ED-HMI3010-133C

产品变更通知

by EDA Technology Co., Ltd

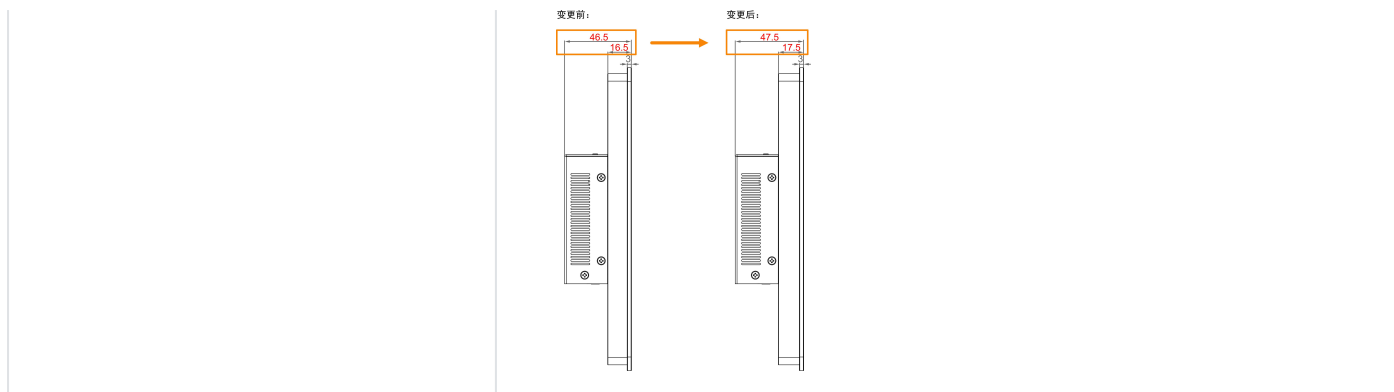
变更点	说明
LCD屏框厚度增加1mm	对LCD屏框结构进行了优化设计，以预留更充裕的内部走线空间。 - LCD屏框厚度：由16.5mm调整为17.5mm。 - 产品总厚度：由46.5mm相应调整为47.5mm。
